Presentatie CRK\_06 Oktober 2021

Haarlemmerplein nr2\_renovatie & optopping  
AHAM | HP architecten | ANAROCHA architecture

# 1-Onderzoek hoogte en gevelindeling van de optopping

## Dakontwerp

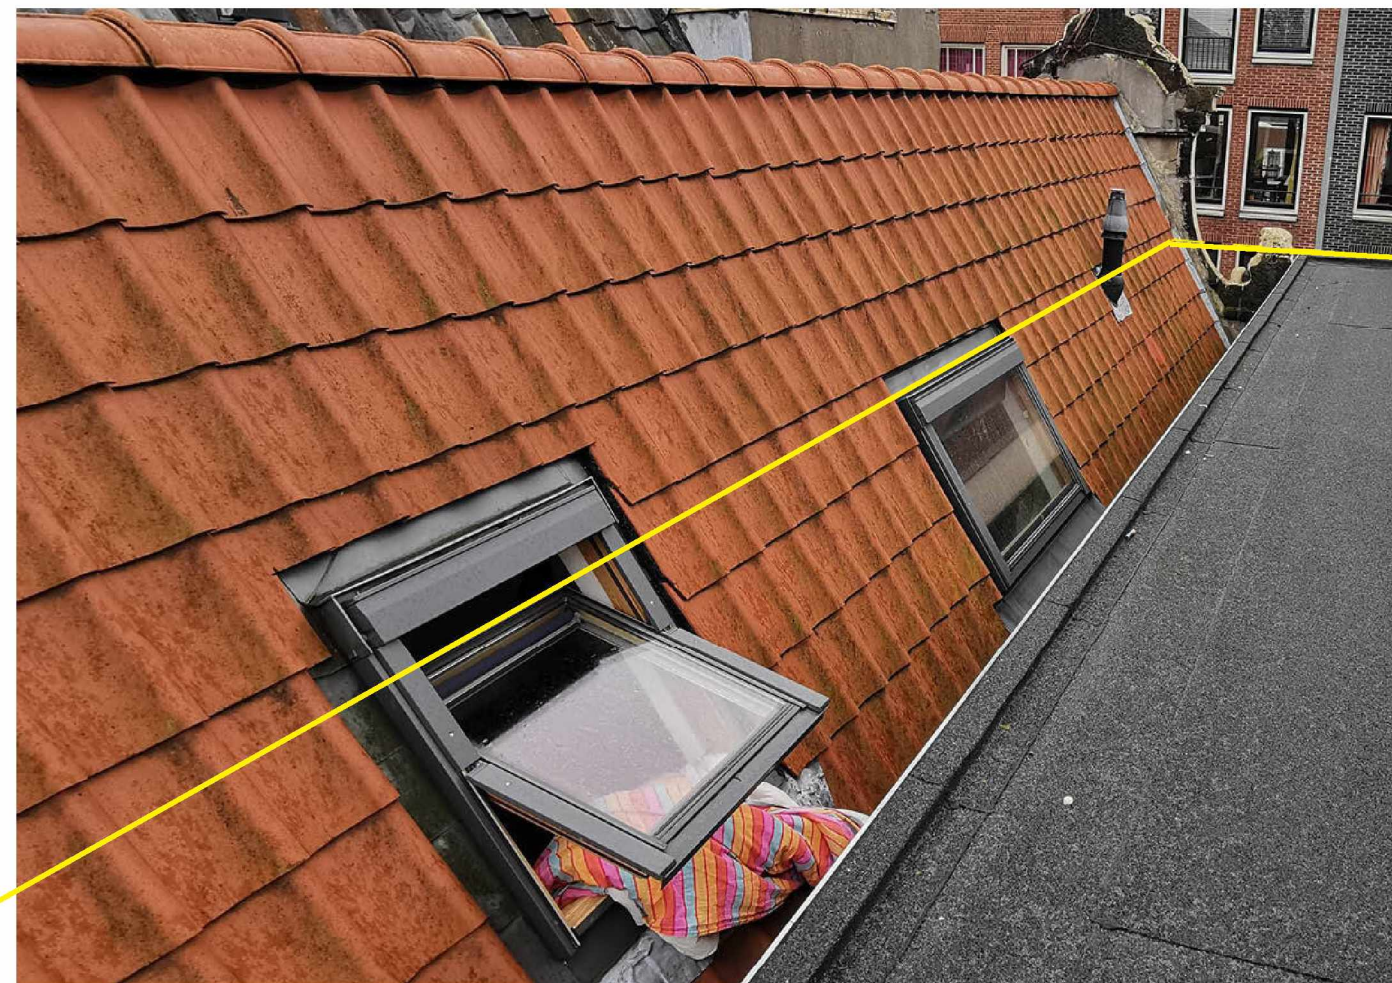
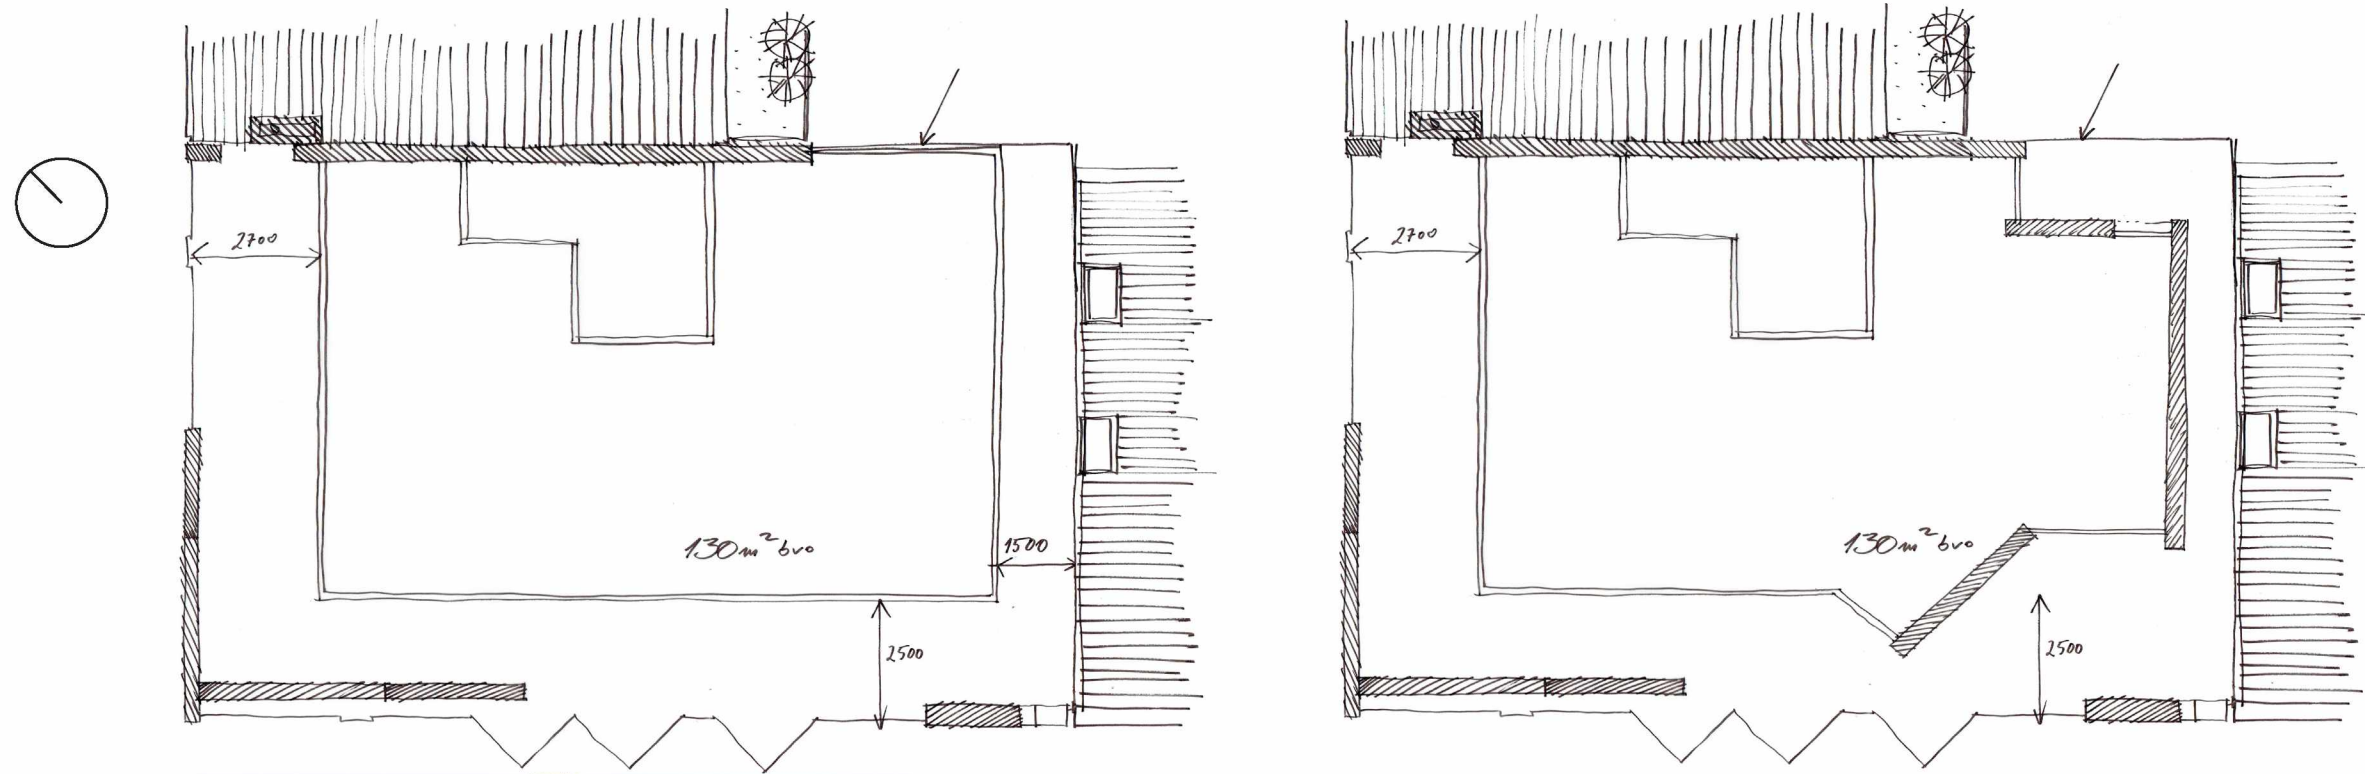
-Er is een dakpatio getekend maar is niet voldoende uitgewerkt. **Wat is dit onderdeel precies** en wat is hiervan (en van extra voorzieningen) zichtbaar?

-Bij een dergelijk volume **dienen de installaties integraal meeontworpen te worden**. Deze vormgeving verdraagt geen losse toevoegingen.

De renovatie en optopping houdt rekening met integratie van de installaties. Deze vormen samen met de verzonken patio een geheel. Het dak werd hier zoals een gevel ontworpen. De toegevoegde volumes zijn niet vanaf de openbare ruimte zichtbaar. Ook vormen deze geen belemmering voor de naast staande woningen.
